Gemeinde Root; Gesamtrevision der Ortsplanung 2017 (bereinigte Unterlagen)

Vorprüfungsbericht

gemäss §§ 12 und 19 des Planungs- und Baugesetzes

Revision der Ortsplanung
Ausschnitt ZP, Variante Freihaltezone
reduziert, 1:3500

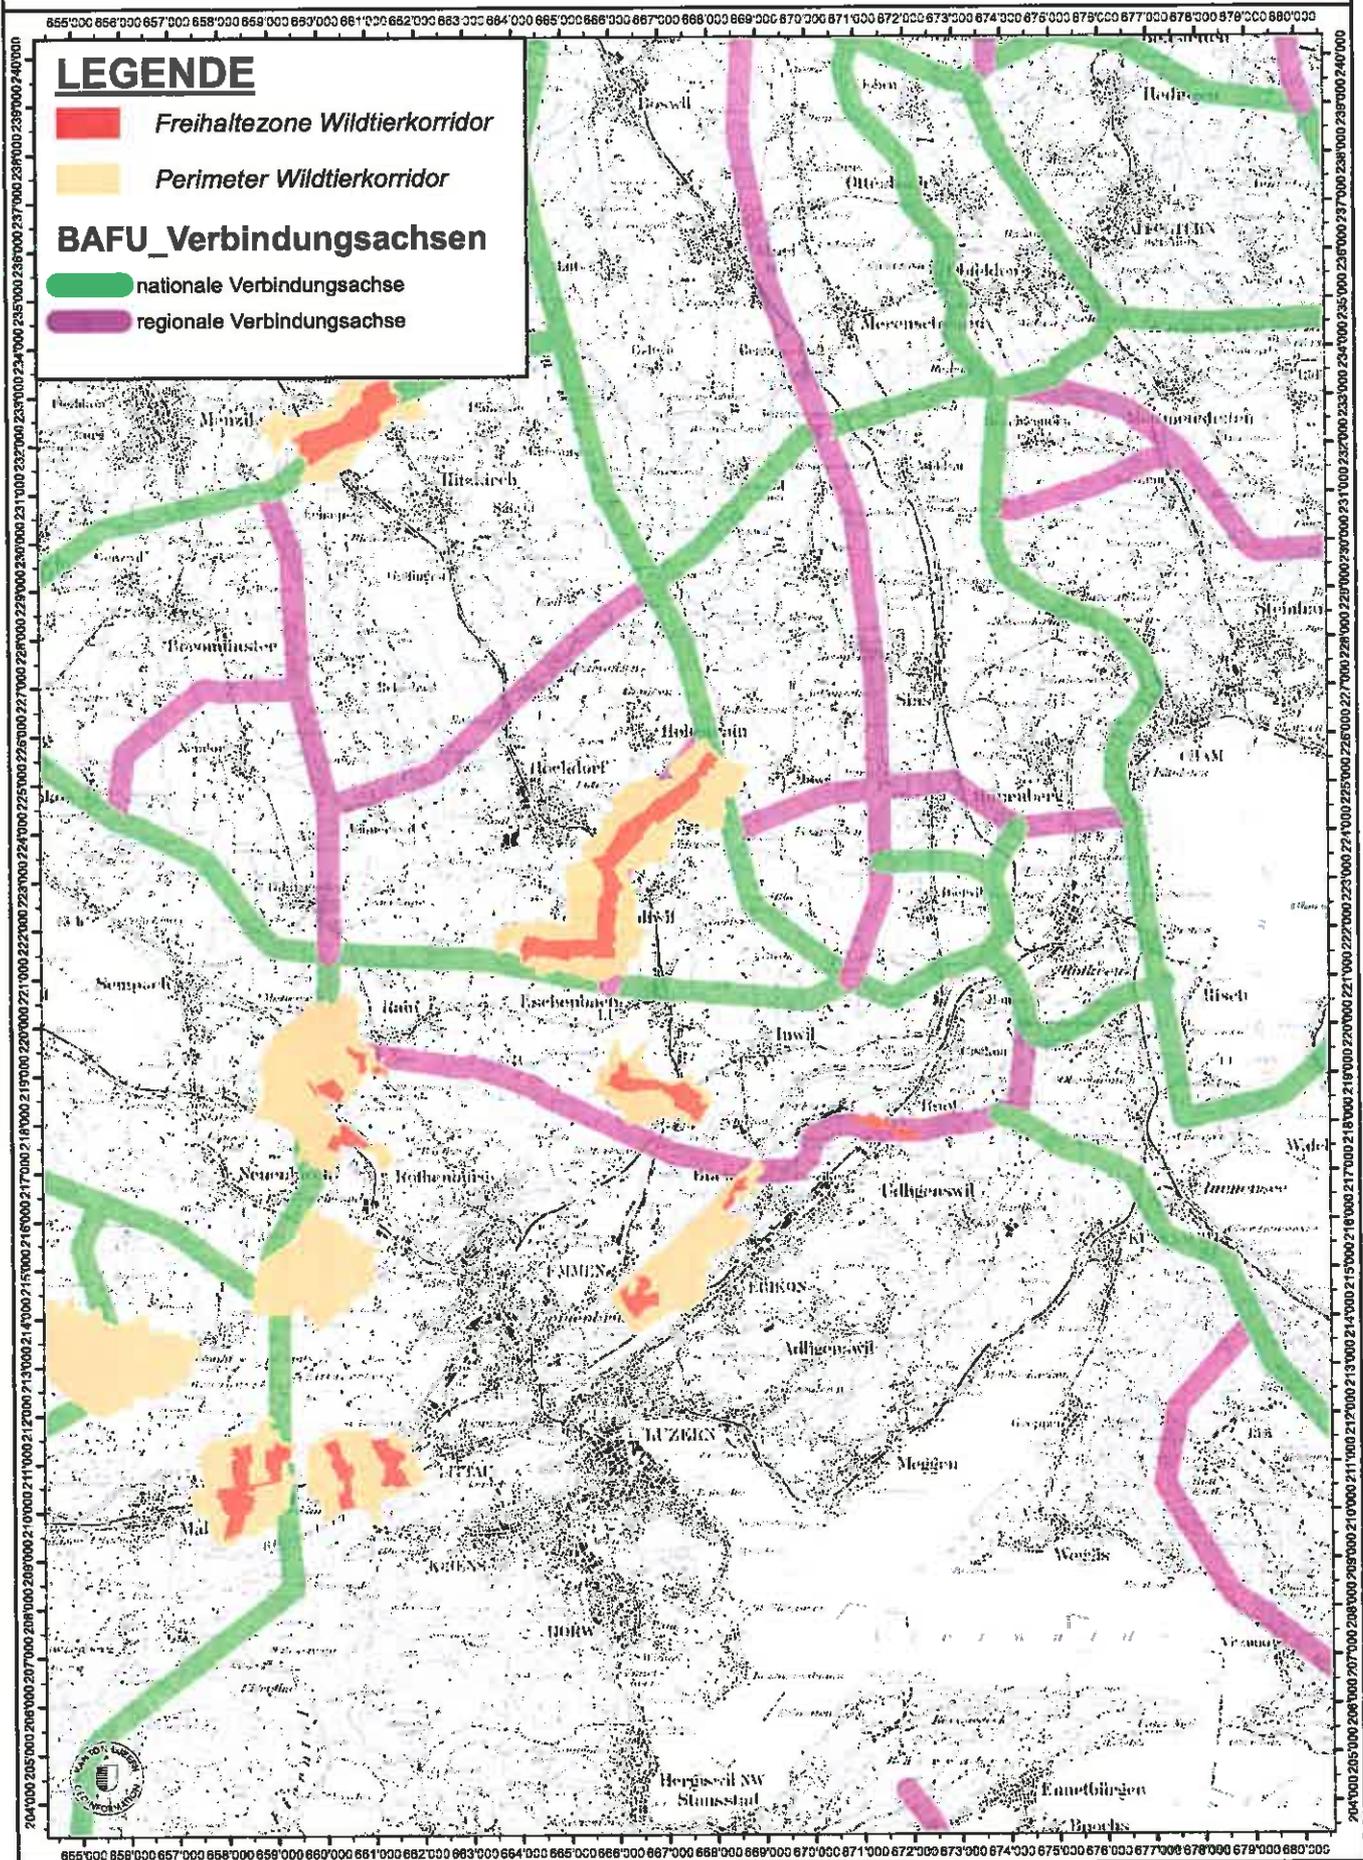
Heute rechtskräftige Wohnzone W2/W2-D mit Gestaltungsplan. Gemäss genehmigtem Gestaltungsplan Oberfeld vom 20.11.2014 bzw. Sonderbauvorschriften ist das nordöstliche Parzelleneck analog einer Grünzone naturnah und damit für Wildtiere durchlässig zu gestalten. Entlang der Südseite des Bäumlibaches ist eine rechtskräftige Grünzone ausgeschieden. In Art. 19 Sonderbauvorschriften zum Gestaltungsplan Oberfeld ist für diese Grünzone folgendes festgehalten: "Die Grünzone Bäumlibach muss naturnah gestaltet werden und ist als Wildtierkorridor zu gestalten (Naturwiese, Krautsaum etc.). Die Detailgestaltung ist im Rahmen des ersten Baugesuches mit der Dienststelle LAWA und der Abt. Natur, Jagd und Fischerei festzulegen". Die Grünzone ist im Gestaltungsplan widersprüchlich dazu als orientierender Planinhalt aufgeführt.

Im revidierten Zonenplanentwurf sind die heutigen Wohnzonen W2/W2D als Spezielle Wohnzone mit Gestaltungsplanpflicht aufgeführt.

Die Freihaltezone wird östlich der Speziellen Wohnzone Oberfeld auf das gemäss Gestaltungsplan naturnah und wildtierdurchgängig zu gestaltende Parzelleneck redimensioniert. Dafür soll die Freihaltezone den ganzen Waldrand inkl. Waldrandecke der "Waldzunge Rüteli" sichern. Damit der Korridor insgesamt nicht geschmälert wird, soll ein Ausgleich auf der nördlichen Seite stattfinden (siehe Punkt 2).

Für die Grünzone Bäumlibach ist das BZR analog den Sonderbauvorschriften und im Sinne des Wildtierkorridors zu ergänzen. Vorschlag: Art. XX (Grünzonen) Abs.X: "Die Grünzone Bäumlibach muss naturnah und für Wildtiere durchgängig gestaltet und gepflegt werden (Naturwiese, Krautsaum). Neue Bauten und Anlagen sind nicht zulässig."
